**CIRCULAR ACLARATORIA N° 1**  
**LICITACIÓN PRIVADA NACIONAL No. LP-SAR -003-2018**  
**Contrato de Obra Pública "Restauración para el Edificio Gabriel A. Mejía del SAR"**

Por este medio y cumplimiento a los dispuesto en el Artículo 142 de la Ley de Contratación del Estado, el Artículo 105 del Reglamento de ésta y la cláusula 10.1 del Sección I. Instrucciones a los Oferentes (IAO) del Pliego de Condiciones de la Licitación, nos dirigimos a ustedes a efecto de realizar aclaraciones a las interrogantes que se han planteado en el proceso de LICITACIÓN PRIVADA NACIONAL No. LP-SAR -003-2018, **Contrato de Obra Pública "Restauración para el Edificio Gabriel A. Mejía del SAR"**, a las cuales se da repuesta a continuación:

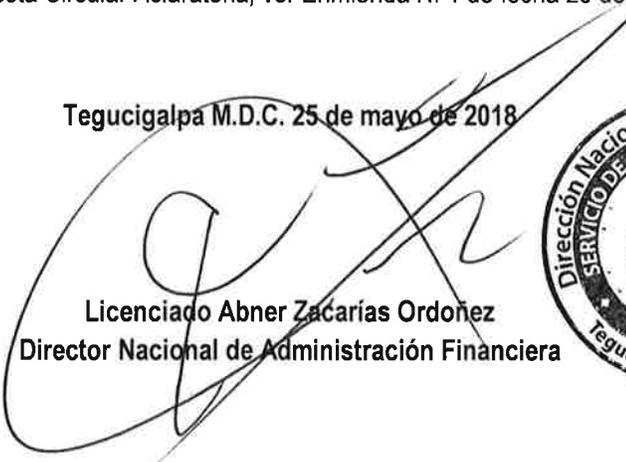
Indicar el tamaño de las letras "SAR" y "Servicio de Administración de Rentas" y del diámetro del logo.

Brindar las medidas del Rotulo Institucional altura y longitud de letras y logo.

Facilitar dimensiones de rótulos institucionales.

**Respuesta:** Ver Numeral 9. Obras Varias. Sección 9.1, Suministro e Instalación de Rótulos Institucionales, a continuación, el arte con sus dimensiones.

**Respuesta:** Ver respuesta a consulta 2.
